Mission régionale d'autorité environnementale
ÎLE-DE-FRANCE

**Avis délibéré
sur le projet de renouvellement urbain
du quartier des Tilleuls,
Le Blanc-Mesnil (93)**

**N° APJIF-2024-089
Du 18/12/2024**

Illustration 4 : Les démolitions, nombreuses, se concentrent principalement au centre du quartier (source : pièce A.02, p. 14)

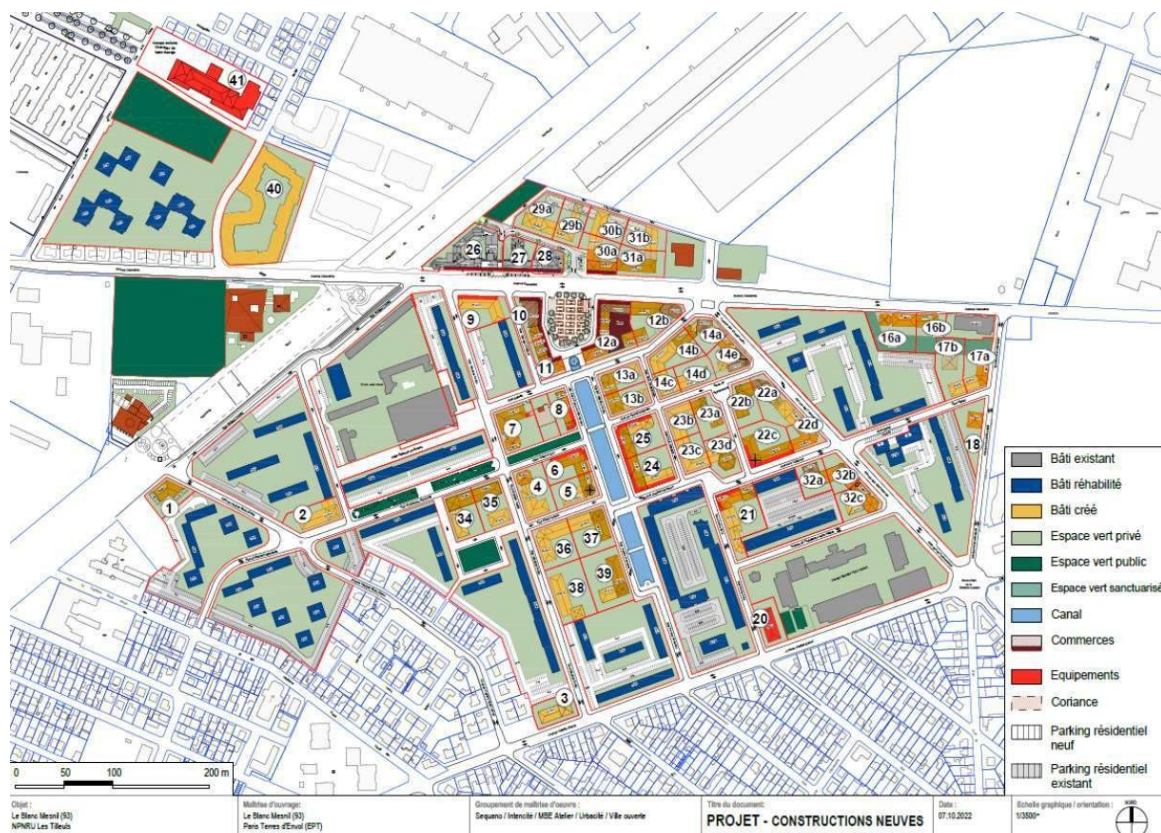
L'Autorité environnementale estime que la logique qui a prévalu au choix de démolir les logements au centre du quartier et de maintenir ceux situés à la périphérie, davantage exposés aux nuisances sonores et atmosphériques, n'est pas justifiée. Par ailleurs, elle considère qu'il n'y a pas de lien évident entre la volonté de diversifier le statut des logements par la réduction de la part de logements sociaux et la nécessité des démolitions (le statut n'étant pas attaché intrinsèquement à un logement). L'étude d'impact devrait démontrer pour les bâtiments voués à la démolition, pourquoi d'autres choix, comme la rénovation lourde ou la transformation, n'ont pas été jugés pertinents. Pour cela, l'étude d'impact devrait notamment produire, pour chaque immeuble, son état énergétique ainsi qu'une étude détaillée sur la qualité spatiale des logements et sur leur potentiel de transformation. Plus globalement, l'Autorité environnementale observe que le choix de démolir une part significative des tours et des barres s'accompagne d'une modification de la forme urbaine qui a pour conséquence la suppression des espaces ouverts afférents dont il est nécessaire d'évaluer l'impact environnemental (voir partie 3.3 du présent avis).

(2) L'Autorité environnementale recommande d'établir pour chaque immeuble voué à la démolition une analyse détaillée de la qualité spatiale des logements, de l'état énergétique, des problèmes techniques et de gestion ainsi que de son potentiel de transformation en vue de démontrer la nécessité d'une destruction au regard d'autres choix comme celui de la réhabilitation lourde.

Illustration 7 : Emprise de la Zac (en noir, délimité par la MRAe) au sein de l'OAP « Les Tilleuls » du PLUi de Paris Terres d'Envol (source : PLUi, OAP sectorielles, p. 47)

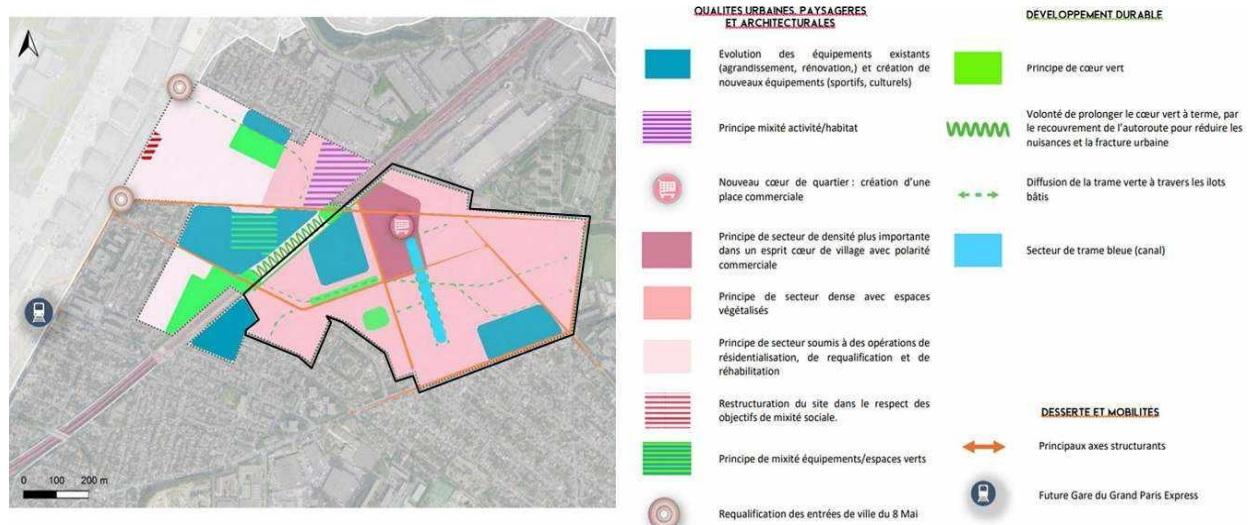
Le projet de plan local d'urbanisme intercommunal (PLUi) de l'EPT Paris Terres d'Envol a été arrêté le 26 juin 2024 et devrait être approuvé au premier semestre 2025 après enquête publique. Dans le projet de PLUi, le quartier des Tilleuls est classé en zone « U5a » (zone de grande résidence) et visé par une nouvelle OAP dédiée : « Les Tilleuls ». L'articulation entre le futur PLUi et le projet n'est pas étudiée dans l'étude d'impact.

La programmation de 3 288 nouveaux logements excède les objectifs indiqués en novembre 2024 dans le mémoire en réponse de l'EPT Paris Terres d'Envol à l'avis de l'Autorité environnementale sur le projet de PLUi¹³

(1) L'Autorité environnementale recommande d'analyser l'articulation du projet avec les orientations de l'OAP « Les Tilleuls », inscrite dans le projet de PLUi de l'EPT Paris Terres d'Envol et de démontrer son adéquation aux objectifs programmatiques du PLUi.

Illustration 11 : Extrait de la carte des habitats du périmètre d'étude (source : pièce A.03, p. 40)

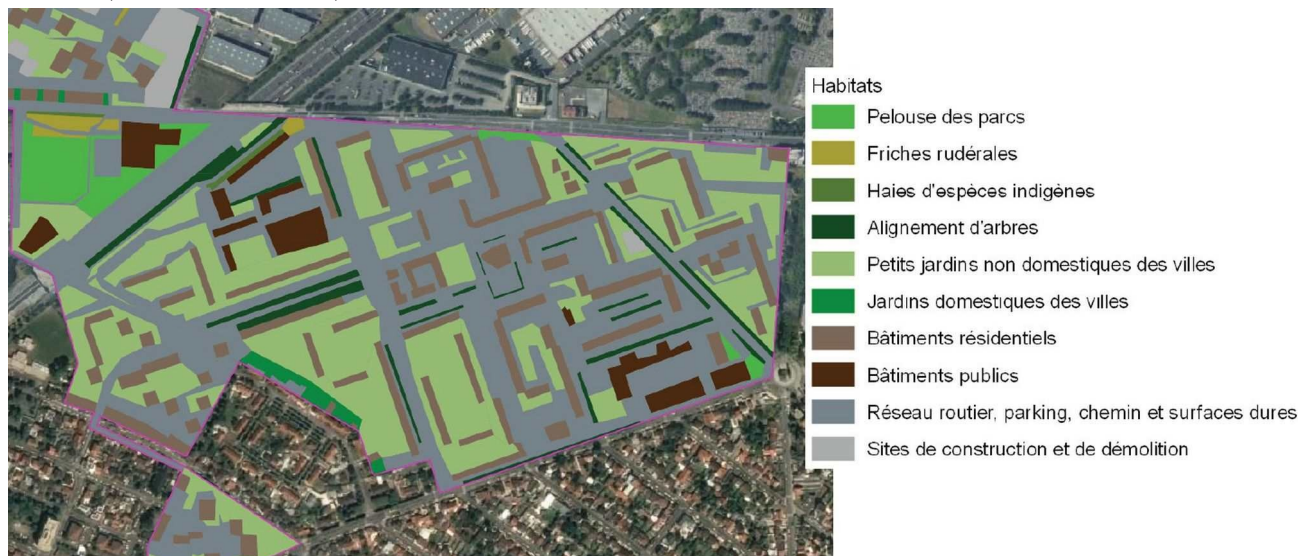
Une analyse cartographique plus fine des strates arbustive, arborée et herbacée devrait être réalisée et permettre de dégager des niveaux d'enjeux écologiques différenciés en fonction de l'intérêt local des habitats pour la biodiversité. La représentation du paysage en haute résolution grâce à l'outil Cartovégétation²³ de France nature environnement montre qu'une analyse plus fine révélerait davantage d'habitats naturels même dispersés.

Illustration 15 : Implantation des dispositifs de gestion des pluies projetés dans le cadre du projet (source : pièce A.02, p. 40)

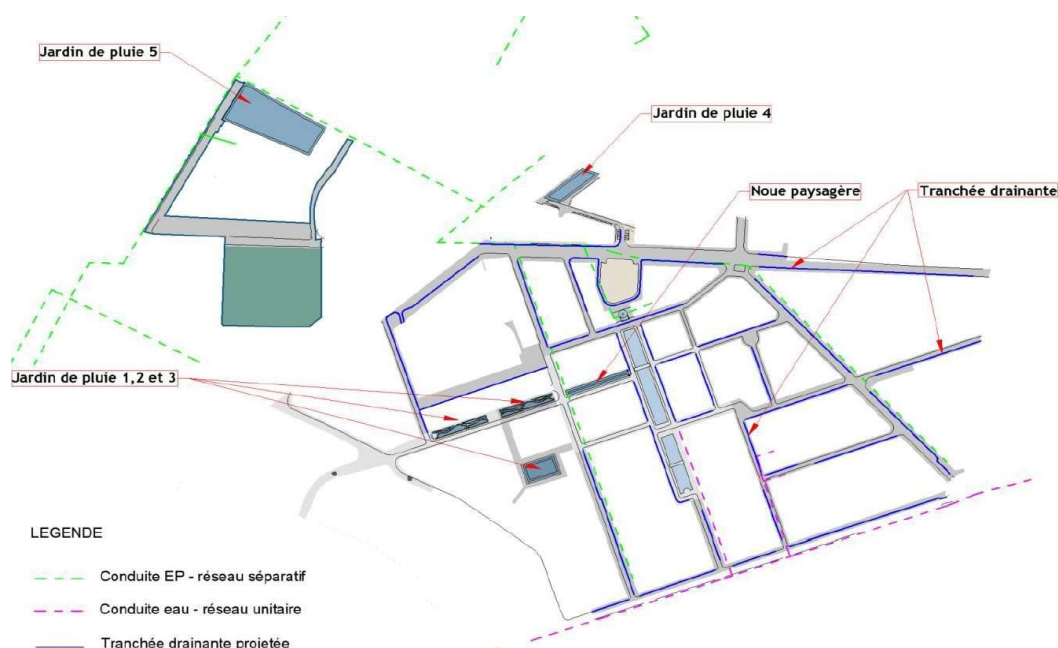
La participation du bassin créé en cœur de quartier à la gestion des eaux pluviales mérite d'être précisée, ainsi que les éléments suivants :

- la provenance de l'eau et la technique utilisée ;
- l'imperméabilisation ou non du fond ;
- les informations sur son système (circuit de l'eau, vidange, entretien) ;

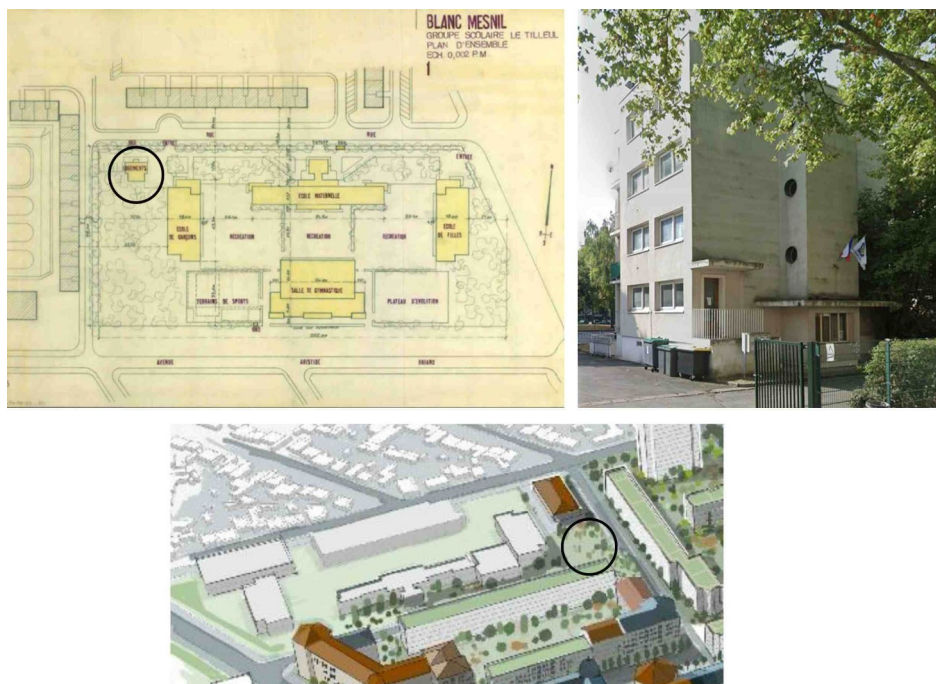
Au titre du patrimoine, l'Autorité environnementale relève que la valeur patrimoniale reconnue du « groupe scolaire Le Tilleul »²⁴ (appelé aujourd'hui : groupe scolaire Henri Wallon et école primaire Jean Lurçat), ensemble réalisé en 1961-1966 au sud-est du quartier par l'architecte André Lurçat (1894-1970), n'est pas évoquée. Or le projet prévoit la construction d'un nouveau bâtiment au sein de cet ensemble (angle sud-est), à l'emplacement d'un espace vert constitutif du projet initial, aujourd'hui une aire de jeux pour enfants. Qui plus est, dans la perspective d'ensemble (illustration 16), au nord de ce nouveau bâtiment, le plot conçu par Lurçat pour l'hébergement des instituteurs apparaît comme démoli (tandis qu'il semble conservé dans d'autres documents, voir par exemple illustration 4). Pourtant, l'Atlas de l'architecture et du patrimoine a bien mis en évidence sa qualité : « l'immeuble de logements des instituteurs est un bâtiment plot (R+3), présentant quelques décrochements en façade et comportant des auvents marqués au-dessus de l'entrée et des balcons. Des hublots éclairent la cage d'escalier à chaque niveau »²⁵.

Illustration 18 : Carte des niveaux sonores du bruit routier représentant l'indicateur de bruit Lden sur une journée complète (source : Bruitparif)

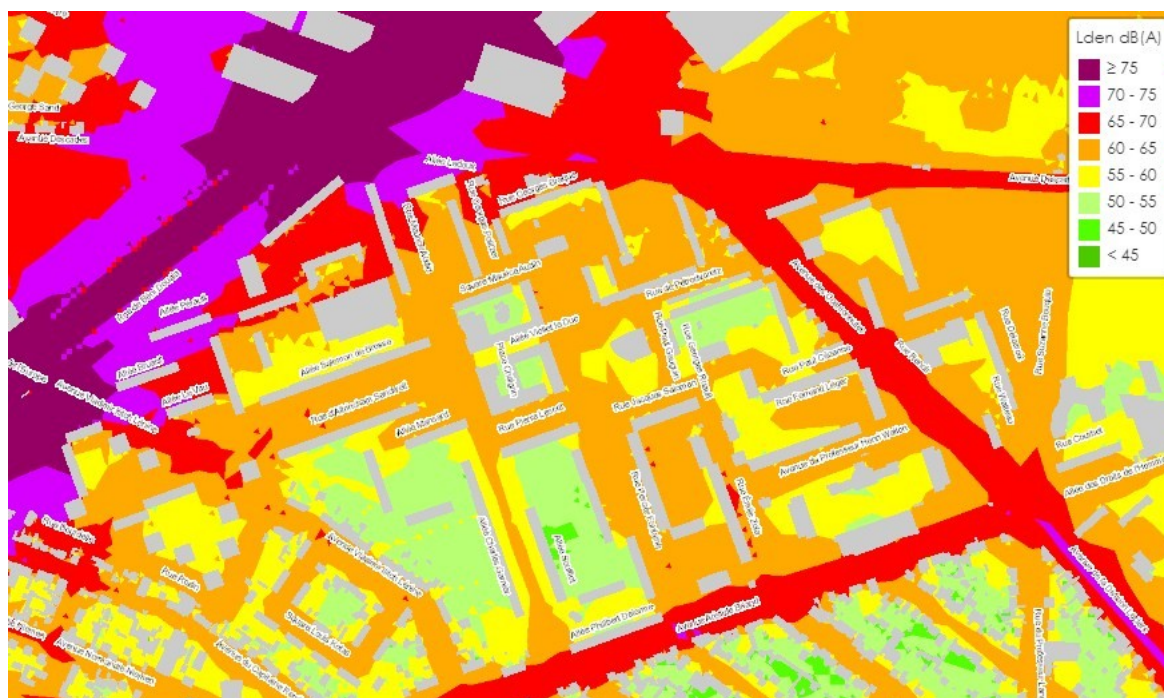
Le projet présente une situation très problématique en matière d'exposition de nouvelles populations aux nuisances sonores issues des grands axes routiers. De ce point de vue, le projet aggrave la situation existante : alors que les immeubles actuels se situent en recul des voies, les futurs bâtiments s'implantent en alignement

des avenues. Cette aggravation s'observe notamment au nord du projet, le long de l'avenue Descartes et à l'est, le long de l'avenue de l'observatoire. L'exposition au bruit la plus forte se situe au nord de l'avenue Descartes, pour les futurs immeubles construits en lieu et place du supermarché actuel, à proximité de l'autoroute A1, où le niveau de bruit est supérieur à 70 dB(A) Lden, dépassant largement les valeurs de l'OMS (voir illustration 17).

- situer les effets prévisibles en matière d'exposition des populations au bruit, par rapport à la référence des valeurs publiées par l'Organisation mondiale de la santé fenêtres ouvertes et dans les espaces de vie extérieurs ;
- éviter d'aggraver la situation actuelle en n'implantant pas de nouveaux bâtiments le long des axes bruyants, en privilégiant par exemple la préservation des immeubles existants construits en recul de ces voies ;
- renoncer à l'implantation de nouveaux logements à l'extrême nord du projet, exposé au bruit de l'autoroute A1 ;
